# CITTÀ DI PIOMBINO

Settore Lavori pubblici

## Parere del dirigente del Settore Lavori Pubblici

### **rende il PARERE NEGATIVO**

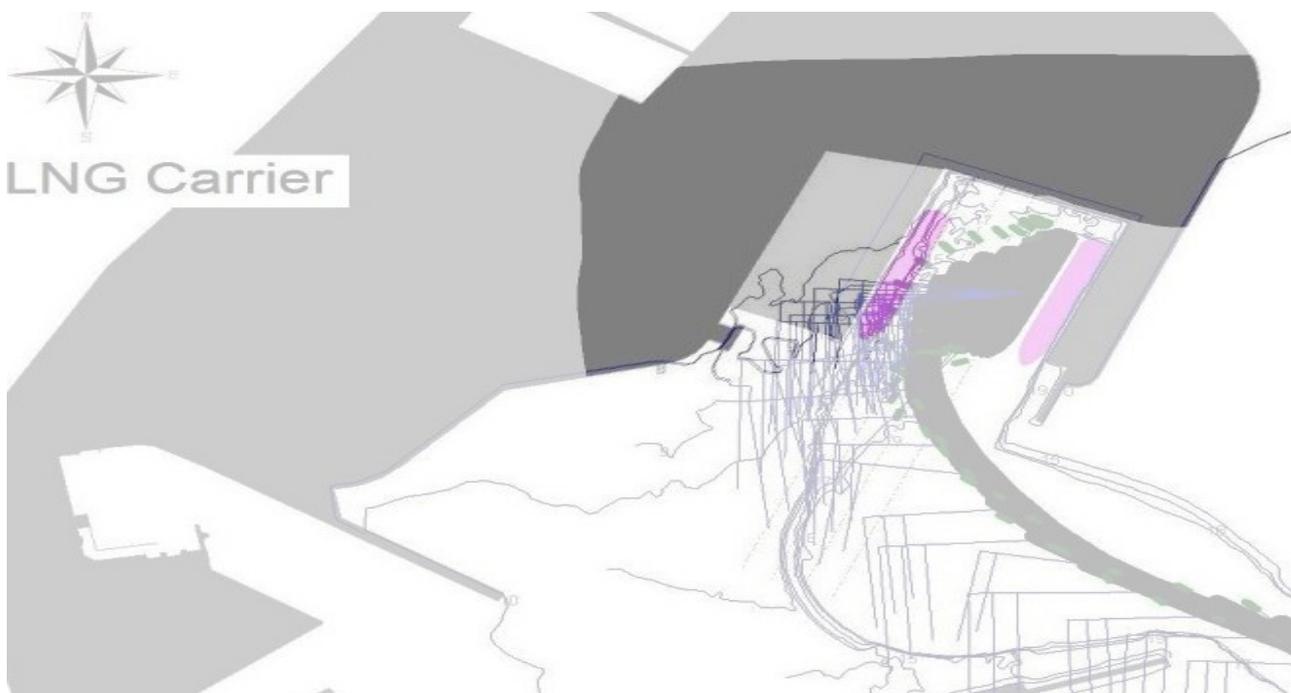
In precedenza è già stato evidenziato che, con un vento inferiore, la manovra di emergenza risulta al limite della fattibilità, anche senza la presenza della nuova banchina OVEST.

È evidente che, in condizioni di emergenza, il sistema FSRU/LNG non è da ritenersi sicuro.

Potrebbe succedere che la nave LNG debba disormeggiare e non lo possa fare già con la conformazione attuale del porto.

E' evidente che detta condizione avrebbe dovuto essere oggetto di approfondimento in più condizioni meteomarine, anche critiche, dato lo scenario di rischio; così non è stato.

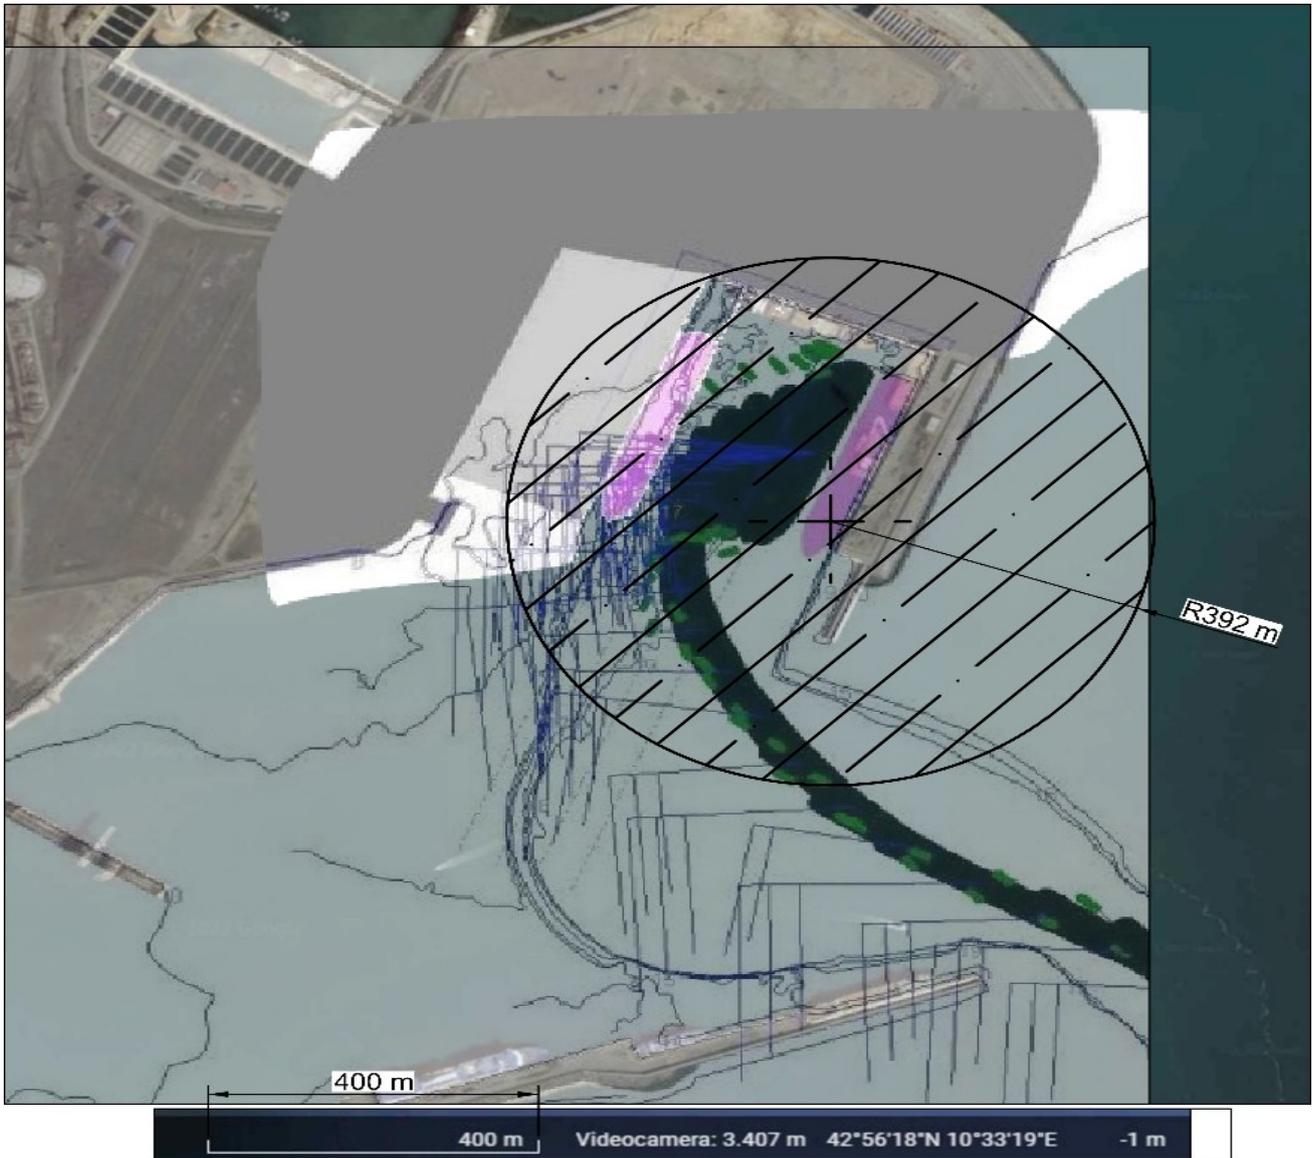
**Tutto ciò conferma l'inadeguatezza del porto alla presenza del terminal di rigassificazione, già nella conformazione attuale.**

**Dall'analisi degli studi proposti, l'opera risulta peraltro del tutto incompatibile con la nuova banchina OVEST.**

**Per valutare l'impatto, è necessario avere tutte le simulazioni per ogni tipo di nave, con tutti gli scenari, che comprendono anche la banchina OVEST.**

**Senza tali informazioni, i risultati sono da ritenersi inattendibili.**
